ALLEGATO 1

21 settembre 2017

**CONCERNE: 3765 – RISANAMENTO PAVIMENTAZIONE VIA RAVREDO E VIA ROBBIO E SOSTITUZIONE
CANALIZZAZIONE ACQUE METEORICHE – REVISIONE PROGETTO**

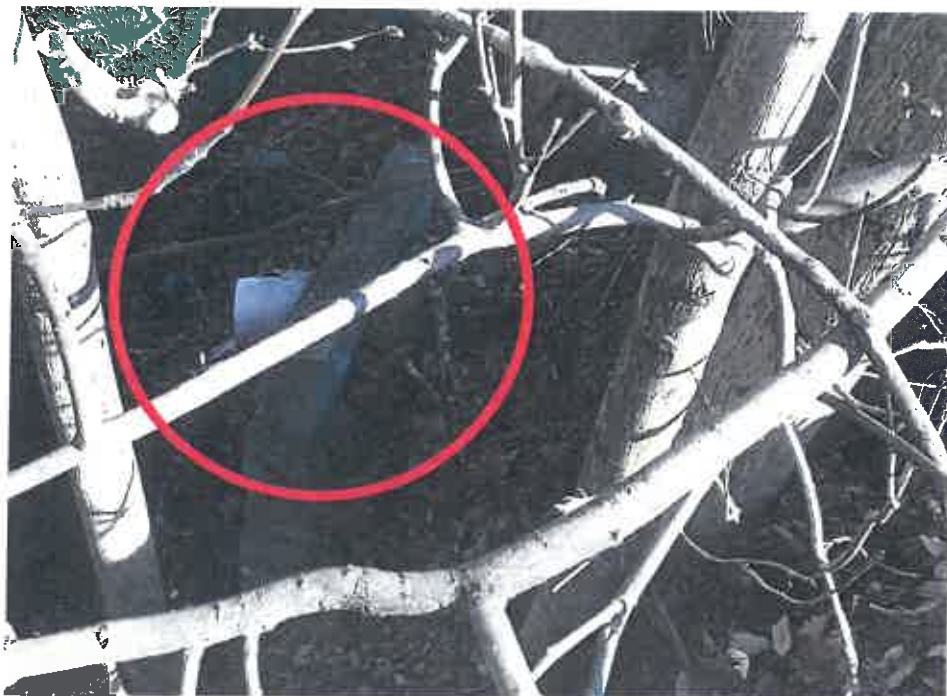
In particolare abbiamo effettuato una nuova simulazione idraulica, togliendo dall'esistente canalizzazione per acque meteoriche le **portate provenienti dal dilavamento delle superfici della strada**, poiché si voleva valutare l'eventuale opportunità di posare una nuova condotta adibita unicamente allo smaltimento delle acque stradali.

Dai risultati dell'analisi idraulica risulta, però, che la tratta oggetto del progetto rimane idraulicamente insufficiente, seppur (ovviamente) migliorando la situazione.

Pertanto la posa di un'ulteriore canalizzazione non risolverebbe la situazione e si avrebbe una condotta supplementare lungo la strada che già presenta un numero considerevole di sottostrutture (acquedotto, canalizzazioni meteoriche e luride, condotta di pompaggio, reti ALL e Swisscom), anche in funzione della sua larghezza (circa 4.20 m).

Operativamente per la posa di una nuova canalizzazione, in uno spazio limitato e confinato dalla presenza degli altri sotto servizi, si avrebbero difficoltà ed incroci con le altre condotte già esistenti.
